福島第一原子力発電所 1～4号機における
使用済燃料プール循環冷却システムの設置に関する報告の変更について（概要）

福島第一原子力発電所 1～4号機における使用済燃料プール循環冷却システムの設置に関する報告内容に対し、以下の通り、一部変更する。

図1 1号機的主要な変更内容

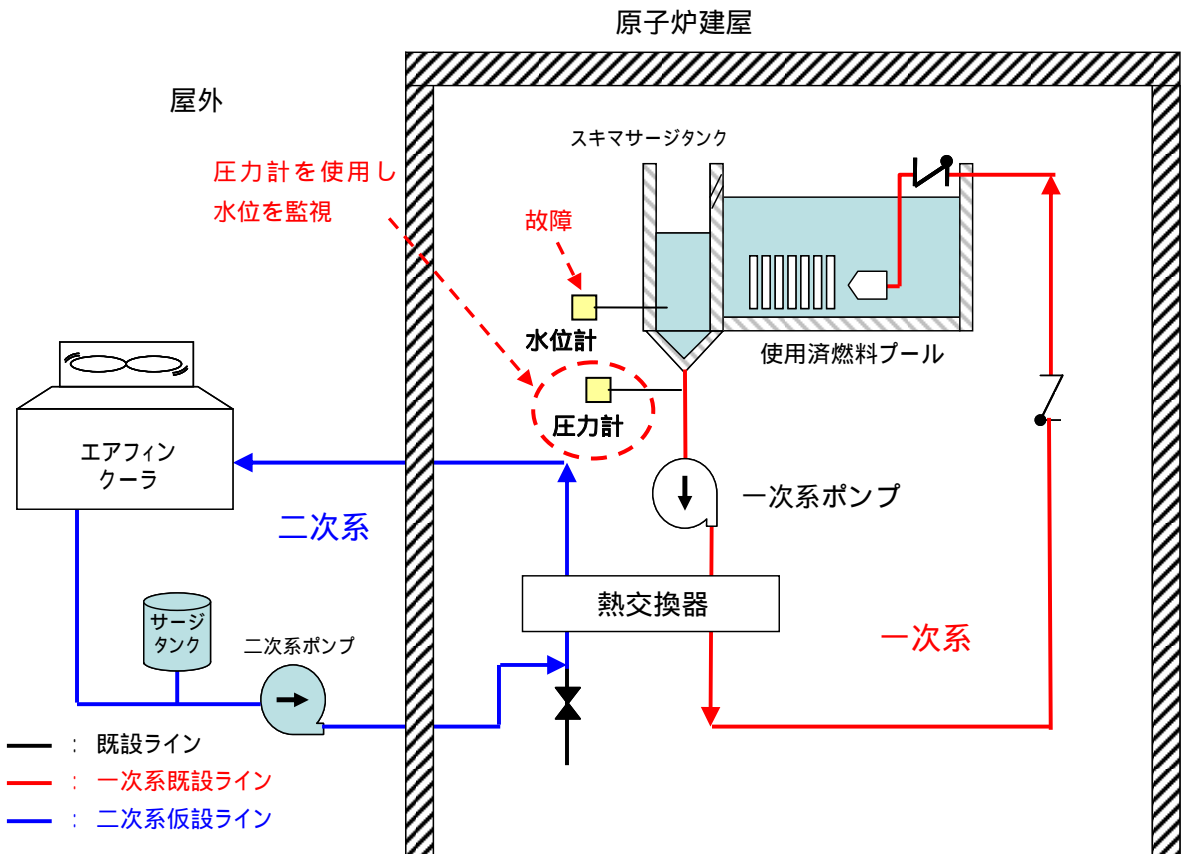
変更内容
1号機	燃料プール水位維持及び漏えい管理のため、既設のスキマサージタンク水位計によりスキマサージタンク水位を監視することとしていたが、当該水位計の故障を考慮し、監視方法を変更する。（図1参照）
2号機	建屋外への汚染水の漏えいを防止するため設置する堰等について、現場状況及び作業員の被ばく低減を考慮し、配置を変更する。 漏えいが発生した場合に想定する漏えい量について、評価結果を一部訂正する。 漏えいが発生した場合に建屋内に滞留する放射性物質を含む水の処理方法について、記載を追加する。（図2参照）
3号機	漏えいが発生した場合に建屋内に滞留する放射性物質を含む水の処理方法について、記載を追加する。
4号機	現場状況、作業安全及び施工性を考慮し、堰等の設置範囲及び漏えい水の排水方法を変更する。（図3参照）

図2 2号機の主な変更内容

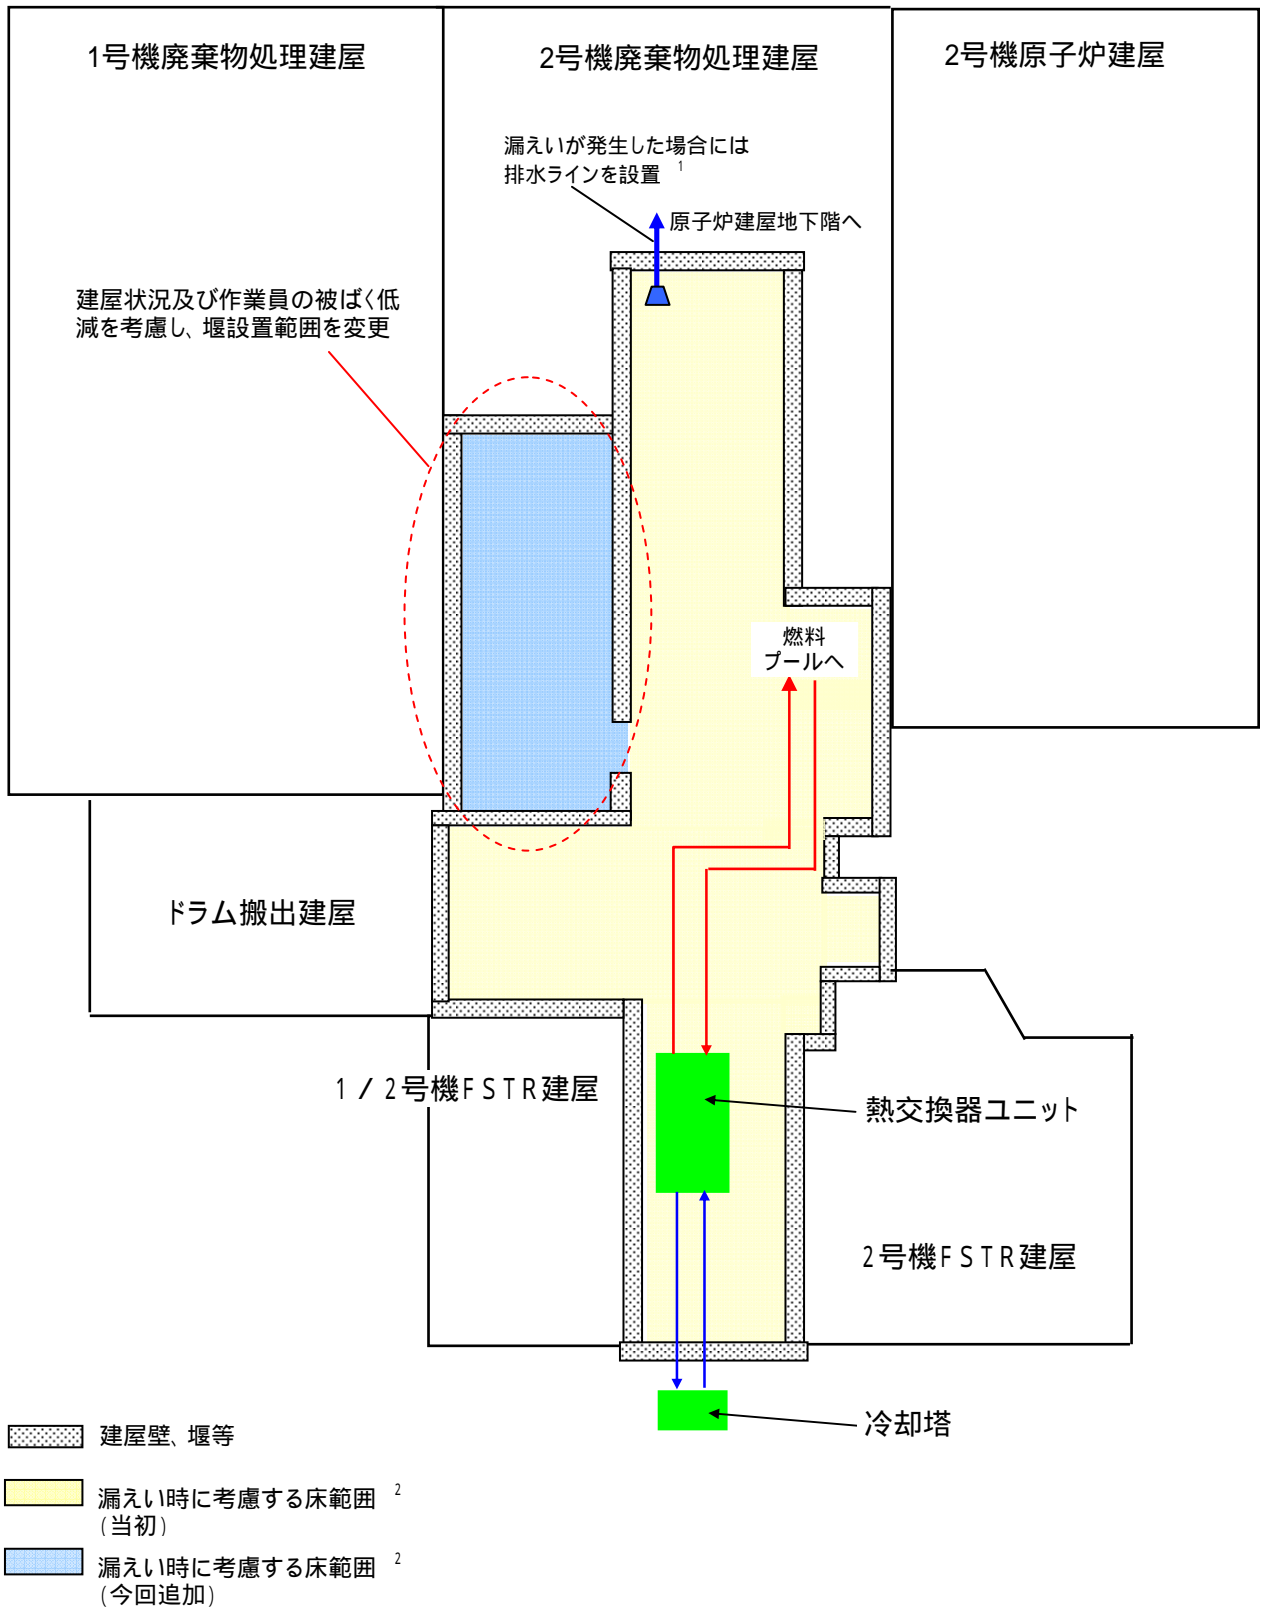
- 1: 3号も同様に排水ラインを設置
- 2: 漏えいが発生した場合に想定する漏えい量について既設系統の保有水を追加して再評価した結果、建屋外への漏えい防止対策は有効と評価している。
